ც ნ ო ბ ა

დამკვეთი: ი.ბ.ა. „დიდუბე-23“ (ტელ:551 23 08 80)

მისამართი: ქ.თბილისი, სექტორი დიდუბე, დიდუბის ქ №23

პროექტის შეთანხმების და მშენებლობის ნებართვის გაცემის შესახებ ბრძანება

იგა დიდუბე 23	24.06.2013
მისამართი: ქ. თბილისი, დიდუბის 23	მასშტაბი: 1:300

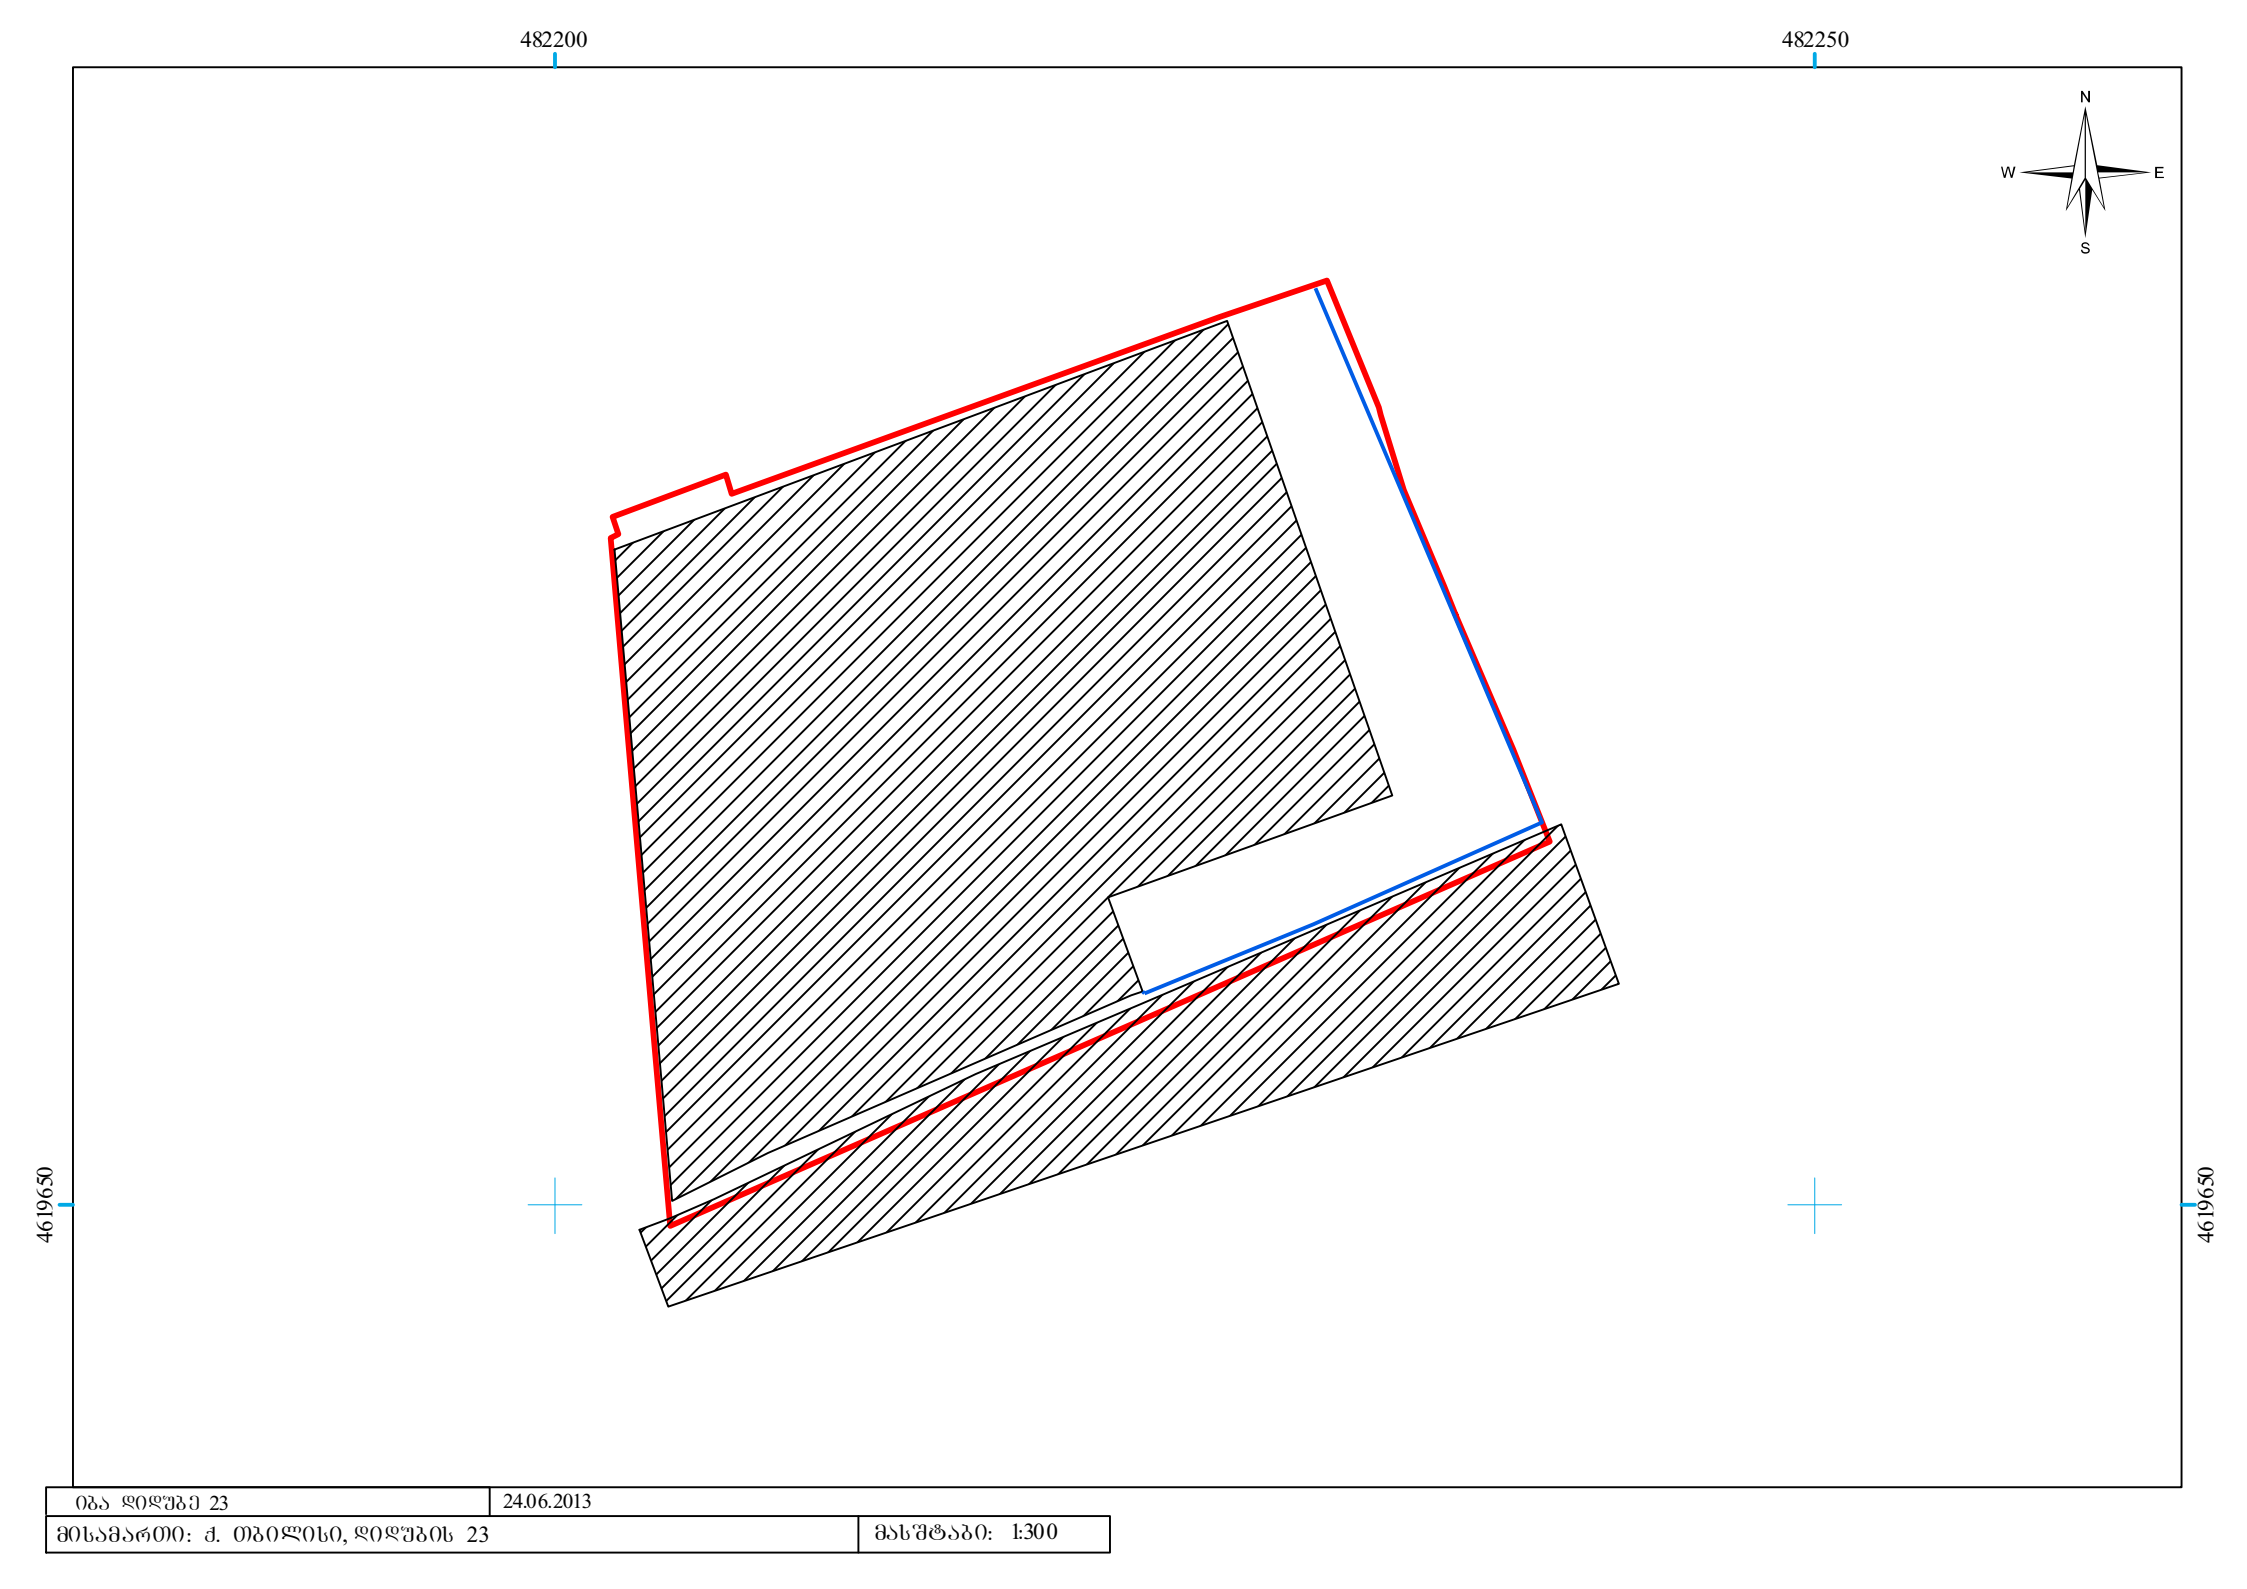
ავტოსადგომის სართულზე „2-1“ მონაკვეთში „ე-ე“ ღერძზე კარი ნაცვლად ასაწევისა, მოძრავია.

I სართულზე „1-2“ მონაკვეთში „ბ-ბ“ ღერძზე გაზრდილია მონოლითური კედლები სიგრძეში დაახლოებით 0.40მ-ით. „2-2“ ღერძის მიმდებარედ მოწყობილია ორი საკომუნიკაციო შახტა. „ა-ბ“ მონაკვეთში „3-3“ ღერძთან კიბეზე გაუქმებულია ორი საფეხური. ამავე მონაკვეთში „4-4“ ღერძთან შენობის კედელთან მოწყობილია საკომუნიკაციო შახტა. „ბ-გ“ მონაკვეთში „4-4“ ღერძზე გაზრდილია ვიტრაჟი სიგანეში დაახლოებით 0.15მ-ით.

II და III სართულებზე „ა-ბ“ მონაკვეთში „ბ-ბ“ ღერძთან კიბის მარშში ერთი რიგი შემცირებულია სიგანეში დაახლოებით 0.15მ-ით.

X, XI და XII სართულზე „ბ-ბ“ ღერძზე აივანზე მონოლითურ კედელში მოწყობილია ღიობი.

XIII სართულზე „4-3“ მონაკვეთში ტერასაზე მოწყობილია კაპიტალური ხელსაბანი. ბ-ბ ღერძზე 1-1 ღერძთან კოლონასა და კედელზე მოწყობილია მცირე ზომის კედლები. „5-5“ და „$ა^{I}$-$ა^{II}$“ ღერძების გადაკვეთაზე გასქელებულია კოლონები დაახლოებით 0.40მ-ით.

XIV სართულზე „1^{I}-1^{II}“-„ა-ა“ და „5-5“ და „$ა^{II}$-$ა^{II}$“ ღერძების გადაკვეთაზე გასქელებულია კოლონები დაახლოებით 0.40მ-ით. „4-4“ ღერძის მარჯვნივ აივანზე ნაცვლად კოლონისა მოწყობილია კუთხოვანი ფორმის დიაფრაგმა.

სახურავზე „ე-ე“ ღერძის გარეთ ბუხრის მილის ყელი კედლით დაკავშირებულია პარაპეტთან, , შენობის სახურავზე შეცვლილია სავენტილაციო ღიობებზე ქუდის ფორმა. „2-3“ მონაკვეთში სამანქანოს კედლის ღიობში მოსაწყობია კარი.

სართულებზე „დ-დ“ ღერძზე მონოლითურ კედლებში მოწყობილია კარის ღიობები.

„ე-ა“ ფასადზე +0.00 ნიშნულზე „ე-ე“ ღერძის მარცხნივ ღობის კედელი გათხელებულია. +4.20 ნიშნულზე „ე-ე“ ღერძთან აივანზე შეცვლილია რუსთით ლესვის ელემენტი, ამავე ღერძის მარცხნივ +4.20დან +33.20 ნიშნულის ჩათვლით შეცვლილია აივანზე გამავალი კარებების ნახატი, ასევე +7.50დან +20.40 ნიშნულის ჩათვლით

აივნებზე დამატებულია დამატებითი რუსტის ხაზი. „ე-ე“ ღერძის მარჯვნივ +39.60 ნიშნულზე აივანზე კარის ნაცვლად მოწყობილია ფანჯარა. +10.80დან +26.60 ნიშნულის ჩათვლით „გ-ბ“ მონაკვეთში აივნებზე მოწყობილ ვერტიკალურ კედელის მთელ სიმაღლეზე დამატებულია რუსტები.

„5-1“ ფასადზე +4.20 ნიშნულზე „4-4“ ღერძის მარჯვნივ არ არის აივნის კედელი დამუშავებული რუსტებით. +4.20 დან +42.80 ნიშნულის ჩათვლით „3-4“ მონაკვეთში აივნის მოაჯირები გაზრდილია სიმაღლეში დაახლოებით 0.15მ-ით. +4.20 დან +33.20 ნიშნულის ჩათვლით „4-4“ ღერძის მარჯვნივ გაზრდილია აივნები სიმაღლეში დაახლოებით 0.15მ-ით. +4.20 ნიშნულზე 1-1 ღერძთან შემცირებულია აივნის სისქე. +39.60 ნიშნულზე 4-4 ღერძის მარჯვნივ აივანზე კარის ნაცვლად მოწყობილია ფანჯარა ხოლო მის თავზე გასქელებულია აივნის ძირი. +42.80 ნიშნულზე 1-1 ღერძთან რიგელი ნაცვლად ყვითლისა შეღებილია ნაცრისფერში.

„$ა^{II}$-ე“ ფასადზე „$ა^{II}$-$ა^{II}$“ ღერძის მარცხნივ +14.00 დან +36.40 ნიშნულის ჩათვლით კედელი დამუშავებულია რუსტებით. +0.00 ნიშნულზე „ე-ე“ ღერძის მარჯვნივ აივნის ქვეშ კომუნიკაციების შეფუთული ნაწილი ნაცლად ნაცრისფერისა შეღებილია ყვითელ ფერში. +10.80 დან 42.80 ნიშნულის ჩათვლით „ბ-გ“ მონაკვეთში გაზრდილია მინაბლოკების ღიობი სიმაღლეში დაახლოებით 0.40 მ-ით. ამავე მონაკვეთში +10.80 დან +42.80 ნიშნულის ჩათვლით სადარბაზოში მოწყობილია ზღუდარები და ფასადის მხარეს მოწყობილია საკომუნიკაციო შახტა რომელიც შეღებილია ყვითელ ფერში. +36.40 ნიშნულზე „გ-დ“ მონაკვეთში აივანის შიგნით კედლები შესაღებია. +39.60 ნიშნულზე „გ-დ“ მონაკვეთში შეცვლილია ფასადზე კედლის გამოსვლის ფორმა, და აღნიშნულ ნიშნულზე მოწყობილია ტენტი. +42.80 ნიშნულზე „ე-ე“ ღერძის მარჯვნივ შემცირებულია ვიტრაჟი სიმაღლეში დაახლებით 0.20მ-ით. +46.00 ნიშნულზე „ა-ა“ ღერძთან სანიაღვრე მილების თავზე მოწყობილია თუნუქის გადახურვა, ხოლო ბუხრის მილი შემცირებულია სიმაღლეში და მოწყობილია პარაპეტის დონეზე. ა„-ბ“ მონაკვეთში 4.20დან 10.80 ნიშნულამდე შესალეს შესაღებია კედელი.

„1-5“ ფასადზე +0.00 ნიშნულზე 4-5 მონაკვეთში მოწყობილია რიგელი. +4.20 ნიშნულზე დამატებულია ორი რუსტი.

შენობის ფასადებზე შეცვლილია აივანზე გამავალი კარებების ნახატი, ასევე შეცვლილია ნაწილობრივ ვერტიკალური ვიტრაჟების ნახატი, ფასადებზე დამონტაჟებულია, კონდენციონერები, გამათბობლები და გამწოვები. (VIII სართულზე ბინა № 33 აღებული აქვს წერილი არქიტექტურისგან აღნიშნულის შესრულებაზე AR171603).

სახურავზე სამანქანოს თავზე ნაცვლად სწორი გადახურვის მოწყობილია ქანობიანი სახურავი, რის გამოც გაზრდილია სიმაღლე დაახლოებით 0.60მ-ით აღნიშნული გადახურვა ნაჩვენებია ფასადის ნახაზზე. სახურავზე მოწყობილია თუნუქის გადახურვა რომლის ქანობები არ არის ნაჩვენები 1-1 ჭრილში, ნაჩვენებია „2-2“ ჭრილში.
